平潭综合实验区自然资源与生态环境局 关于平潭北部自来水厂工程（一期） 项目竣工规划条件核实公示

实际建构物与规划审批建构物不一致的说明报告

实测与审批对比图

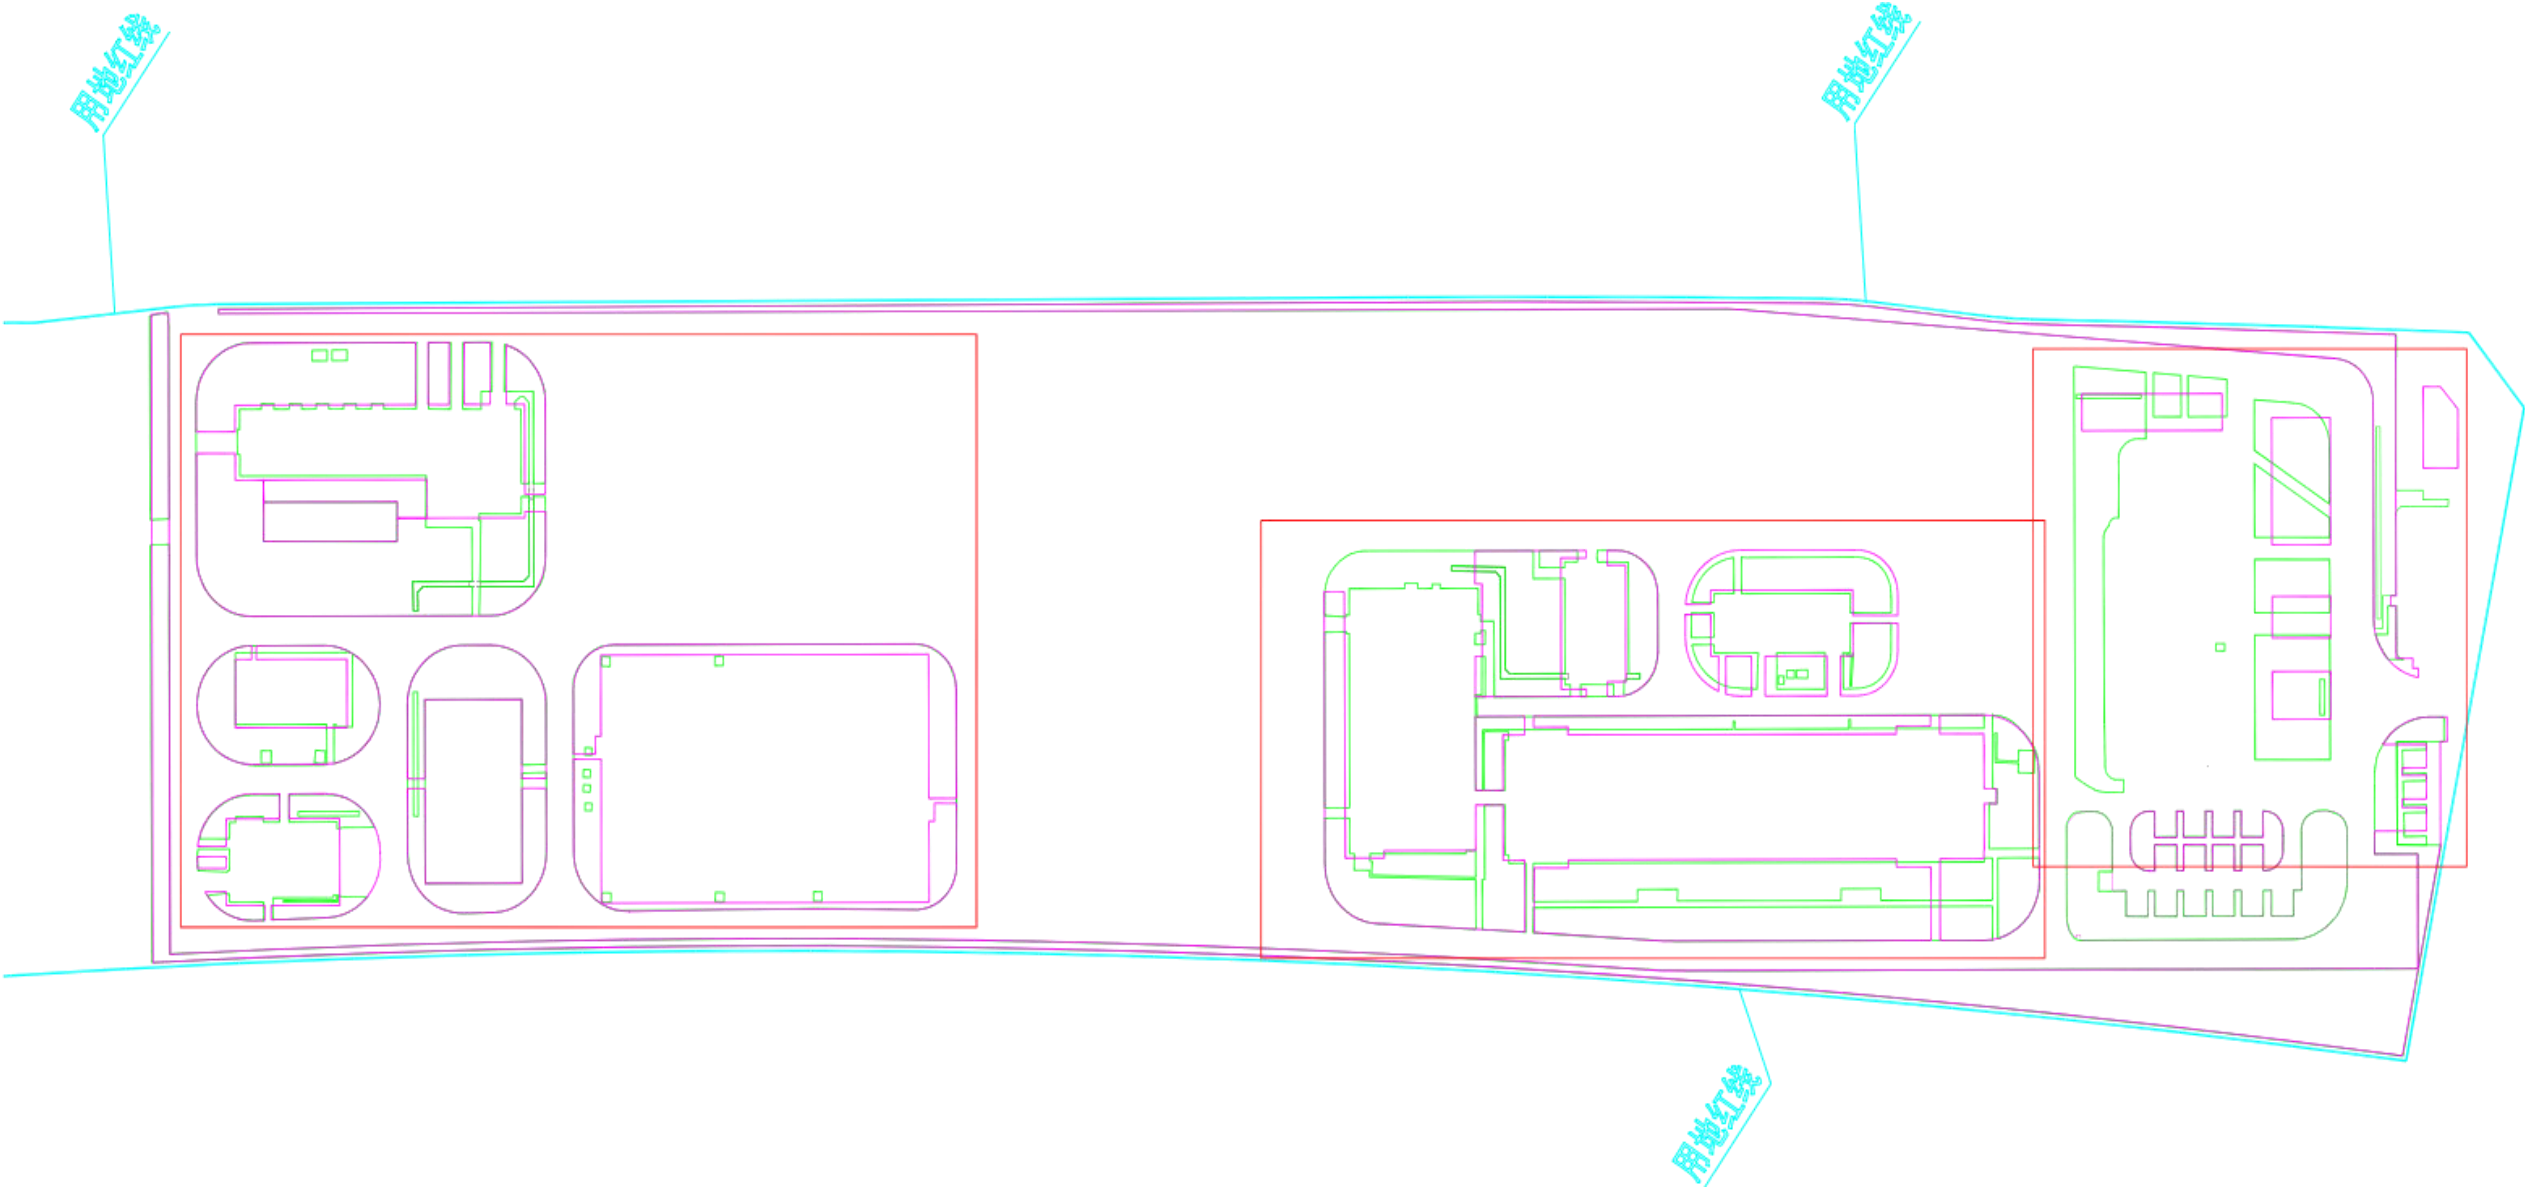
审批总平绿化面积为15625.24平方米，实测绿化面积为19663.19平方米，绿化增加4037.95平方米。

说明：二级泵房、浓缩池、脱水机房、排泥水调节池及回用水池、反冲洗泵房、机修车间、加药间、平流沉淀池、门卫等四周对比实际增加内部道路，绿化减少 606.36 平方米，清水池审批总平是外露地面，实际面上附土增加绿化 3602.99 平方米，综合楼前后与审批总平绿化对比增加 1041.32 平方米。
